BRUXELLES. Grand-Place, 38

PERMIS UNIQUE: Régulariser, remettre en état ou modifier les aménagements infractionnels (INF/1742256)

Avis conforme de la CRMS

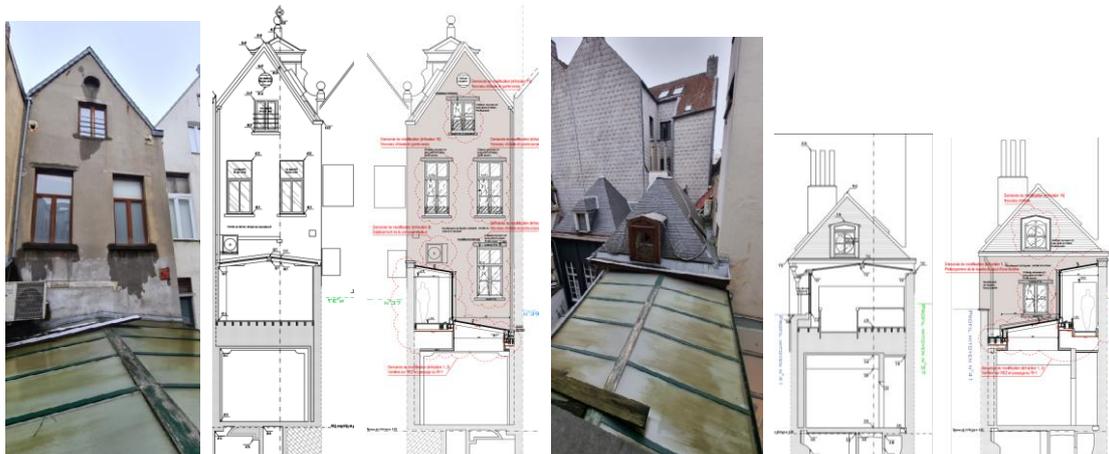
→ **Remplacer la construction existante au droit de la cour intérieure : implanter une verrière au niveau du rez-de-chaussée et aménager un passage vitré au 1^{er} étage reliant les maisons avant et arrière**

(constat 1 : la suppression de la dépendance construite en 1907, dans l'extension du 1er étage)

(constat 2 : la suppression de la verrière installée en 1930 qui couvrait la cour)

(constat 3 : la suppression du bâtiment de liaison situé au 1er étage entre les bâtiments principal et arrière)

(constat 4 : la mise en œuvre d'une extension en verre translucide au 1er étage entre les 2 bâtiments)

La CRMS considère que la solution projetée est patrimoniale acceptable, car elle se rapproche de l'organisation historique autorisée en 1929.

La Commission approuve le retour à ce dispositif historique, à condition que les structures vitrées s'intègrent harmonieusement dans l'ensemble architectural et soient composées de profils les plus fins possibles.

Façades donnant sur cour existantes et projetées (documents extraits de la demande)

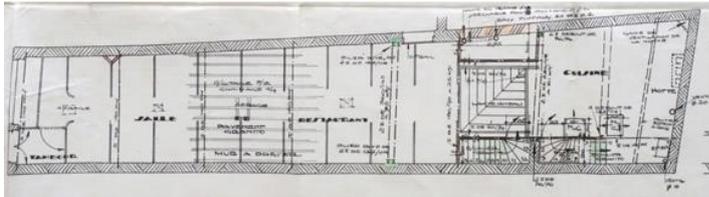
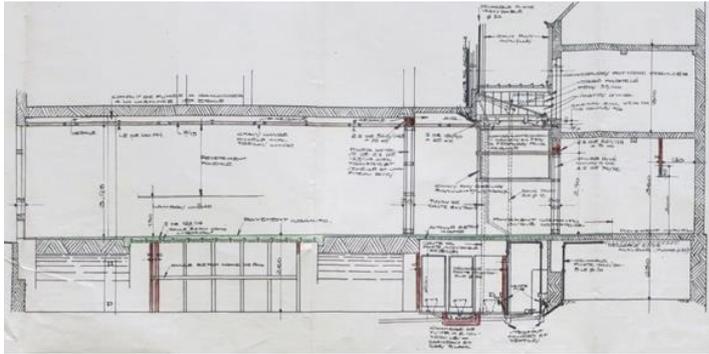
(constat 5 : la suppression partielle des façades sur cour et la mise en place de linteaux sur toute la largeur).

→ Partiellement reconstruire les façades donnant sur la cour intérieure et les munir de nouvelles baies, équipées de châssis en bois peint avec double vitrage clair et garde-corps en verre clair

La CRMS approuve le principe d'intervention, mais demande de mieux documenter l'état sanitaire de la façade arrière du bâtiment à rue afin de préciser la nature exacte et le degré d'intervention des travaux de restauration / restitution envisagés. Des sondages devront être effectués au droit des zones dégradées et des fissures observées au droit de certains linteaux. L'état de conservation sera réévalué en cours de chantier, après la dépose du volume central. Si en outre l'enduit de ciment s'enlève facilement lors des dérochages ponctuels sans abîmer les briques, on pourrait en profiter pour le dérocher complètement et le remplacer par un enduit pur chaux naturelle hydraulique.

Les mesures à prendre devront miser sur la conservation maximale des maçonneries anciennes. La restauration des façades devra se faire selon les règles de l'art, en respectant les points suivants, à intégrer au cahier des charges :

- utiliser un mortier traditionnel à la chaux naturelle hydraulique (pas de mortier bâtard dans des massifs anciens montés au mortier pur chaux : ragréages, réparation, remplissage de saignées),
- ne pas poser un doublage de plaques isolantes avec finition plâtre sur des maçonneries anciennes,
- réaliser les menuiseries dans un bois indigène et opter pour des essences utilisées habituellement en restauration : le chêne ou un résineux lourd (mélèze, yellow pine). Le padouk ou sapelli mentionnés dans la demande sont proscrits ;
- le cas échéant, intégrer les invisivents aux baies de manière invisible en les plaçant à l'intérieur de la battée;
- opter pour des garde-corps à lisses en fer forgé ou en métal laqué qui sont plus cohérents avec le style traditionnel de l'immeuble, que les dispositifs vitrés proposés ;
- pour la peinture sur bois, opter pour des peintures alkydes au solvant.
